Trieste 7 maggio 2023

**Oggetto: Presentazione di osservazioni relative alla procedura di VAS – VINCA della Variante n.12 al PRGC “Accesso Nord: mobilità sistematica e turistica” per il progetto “Cabinovia metropolitana Trieste – Porto Vecchio – Carso”,**

STRALCIO DEL PROFILO ALTIMETRICO FINO ALLA SOMMITÀ DELLA CAVA RADDRIZZATO ALL'ORIZZONTALE PER UNA MIGLIORE LETTURA

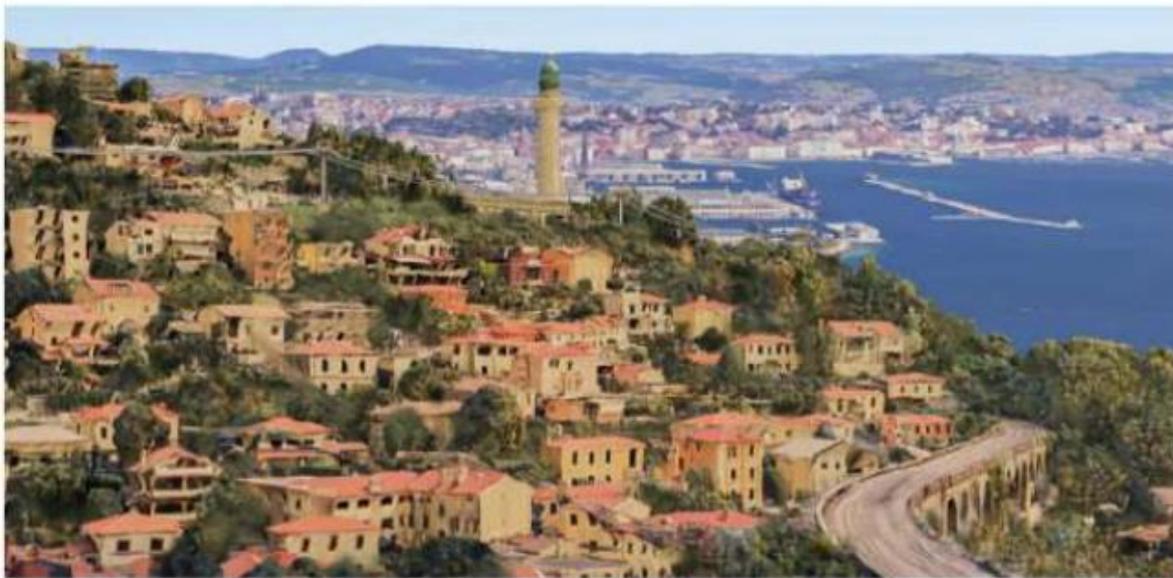
**Posizionando il Faro sul grafico di progetto**, mantenuto al momento inalterato, e verificando le quote e dimensioni dal disegno originale del Faro (Archivio Storico Comunale), si nota come il **manufatto è posto esattamente perpendicolare all'andamento planimetrico della funicolare** e quindi rappresenta una vista che, di per sé, non è condizionata come le viste prospettiche dalla posizione del punto di visuale.

**I rendering allegati alla Relazione Paesaggistica sono poco più che fotomontaggi e non forniscono dunque una visione precisa**, ed anzi posizionano la fune ed i piloni in prossimità del Faro in posizione più bassa rispetto al vero. In particolare, quello posto a pag. 59 è completamente **inattendibile** in quanto non raffigura neppure la casa alla sommità della Via del Perarolo, posta in adiacenza al pilone S3. Per quello a pag. 58 si osserva che il punto di visuale è posto in posizione non significativa alla vista (circa 40 m. di altezza), superiore a tutti gli edifici circostanti, e non per esempio al livello stradale del Piazzale di Barcola o quello della curva di Contovello.
